Mission régionale d'autorité environnementale
ÎLE-DE-FRANCE

**Avis délibéré
sur le projet de construction de logements Arkadea
au 2 rue Marc Seguin à Créteil (94)**

N°MRAe APJIF-2022-030
en date du 28/04/2022

Figure 5: Secteur de plan masse n° 19 dans la zone UG du futur PLU de Créteil représentant l'emprise sur laquelle va s'implanter la résidence du Crous, au sud-est du site, à 14 m de l'immeuble de logements sud, source : étude d'impact p. 108.

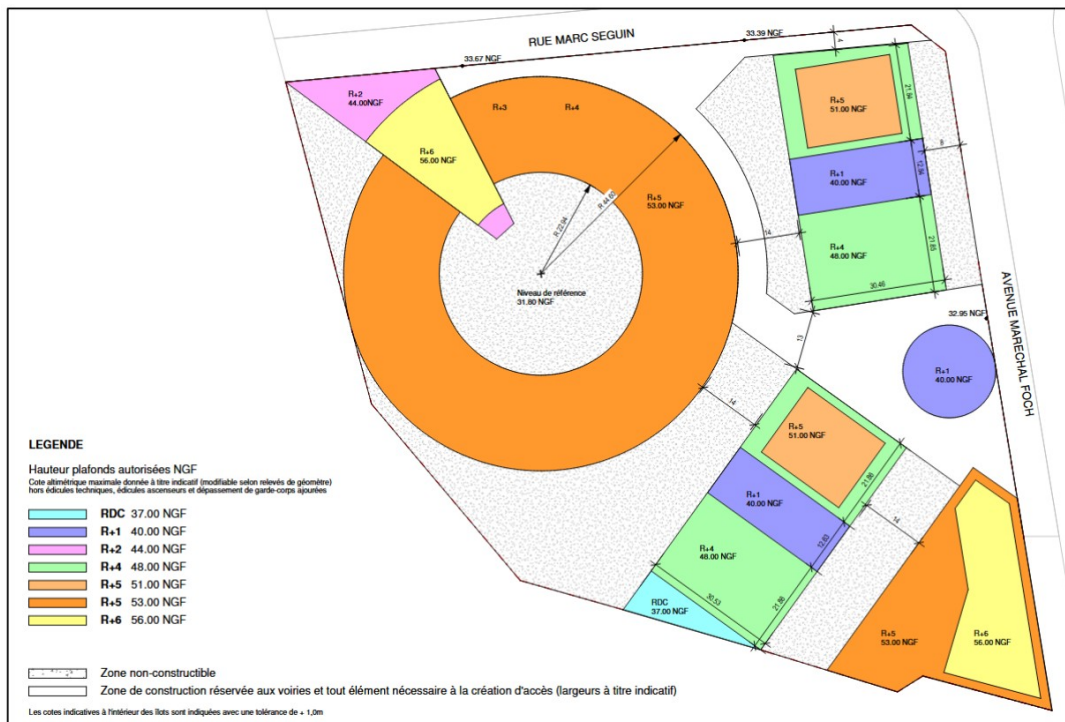
En effet, l'étude d'impact évoque le projet de résidence du Crous qui, selon les plans fournis et certaines illustrations (p. 135/149), devrait être implantée sur le même îlot, au sud-est du site (voir figure 5 mais aussi le volume transparent de la figure 3 et le pointillé rouge sur le plan de la figure 4). Cette opération n'est pas intégrée à la présente étude d'impact. Or, pour la MRAe, les liens fonctionnels entre les différentes opérations, réunies dans un même « secteur de plan masse » (figure 5), semblent nombreux et concourent aux objectifs poursuivis

- sauf à démontrer l'indépendance des deux projets, compléter l'étude d'impact en y intégrant le projet de résidence du Crous prévu au sud-est du site et analyser les impacts environnementaux et sanitaires de cette opération dans le cadre du projet global,

Figure 10: Cartes stratégiques de bruit ferroviaire (à gauche) et routier (à droite), source : étude d'impact p. 72

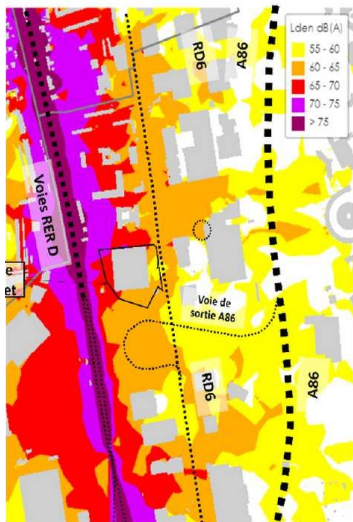
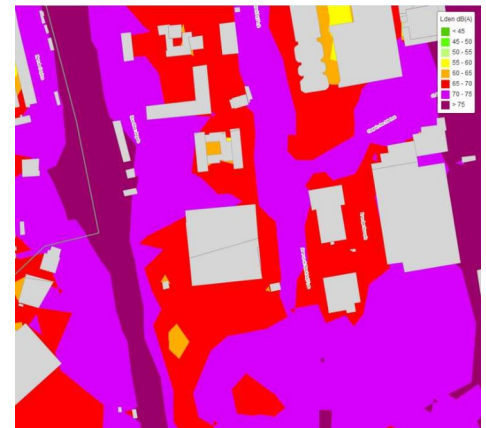
Ces cartes montrent des niveaux de bruit liés à la route de 70 dB(A) et jusqu'à 75 dB(A) pour le bruit lié aux voies ferrées. La MRAe constate que l'étude d'impact ne présente pas la carte de bruits cumulés BruitParif, qui témoigne de niveaux sonores importants sur le site, auxquels l'étude d'impact aurait dû se référer (figure 11).

- d'annexer au dossier l'étude vibratoire réalisée et de mettre à jours les données le cas échéant tout en démontrant la représentativité des données,
- de se référer aux valeurs guides de l'Organisation mondiale de la santé (OMS) pour évaluer les risques sanitaires liés à l'exposition au bruit routier et ferroviaire du site,
- d'inclure une modélisation des niveaux de bruit futurs auxquels seront exposés les futurs habitants, trafic généré compris,
- de renforcer, à défaut de mesures d'évitement, les mesures de protection des futurs occupants contre le bruit.
